MINISTERIO DE AMBIENTE Y DESARROLLO SOSTENIBLE

AUTO No. 536

“Por el cual se requiere información adicional y se toman otras determinaciones”

ATV 0628.
Información Adicional.
Sistema Hidroeléctrico Rio San Juan.
Hidroeléctrica Rio San Juan S.A.S. E.S.P.

Figura 2. Verificación Shapes.

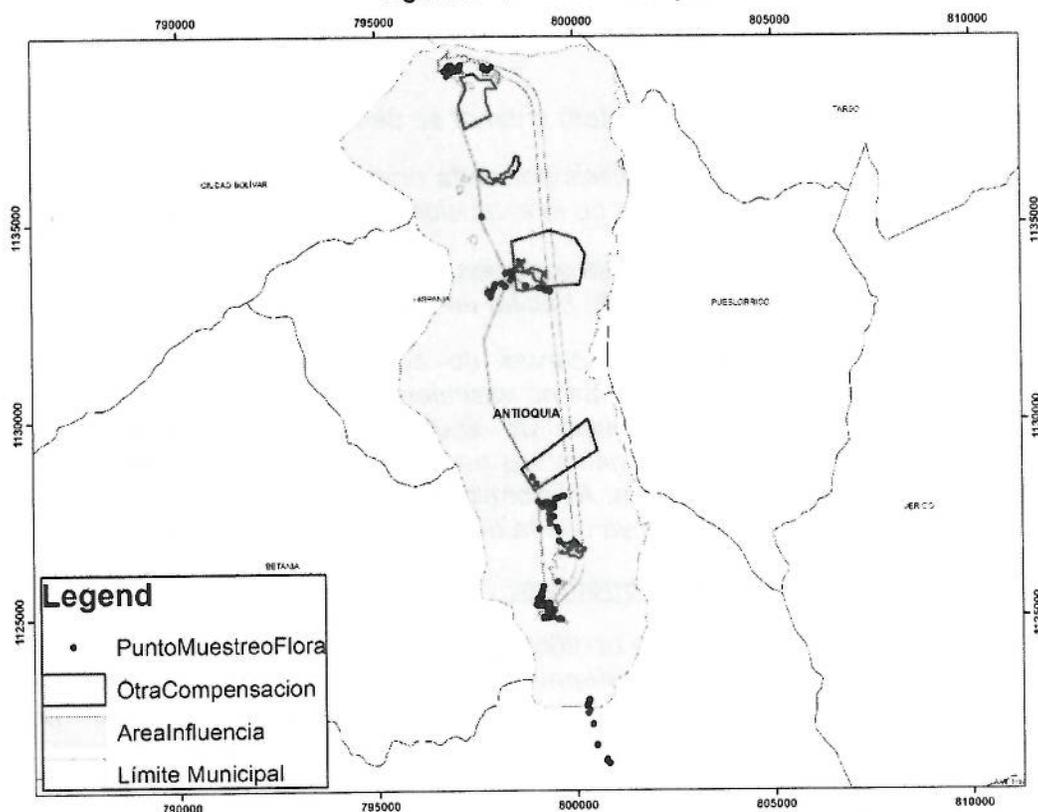
Por otro lado, en el proceso de verificación de los shapes anexados se encuentra puntos de muestreo muy alejados de las áreas correspondiente a las zonas de las actividades del proyecto por lo cual se solicitara que la sociedad realice una revisión y ajuste de los mismos.

4. *Verificar los shapes reportados debido a que en la verificación, se encontraron puntos de muestreo fuera de las áreas de intervención; inconsistencia que hace necesario presentar los ajustes a que haya lugar.*
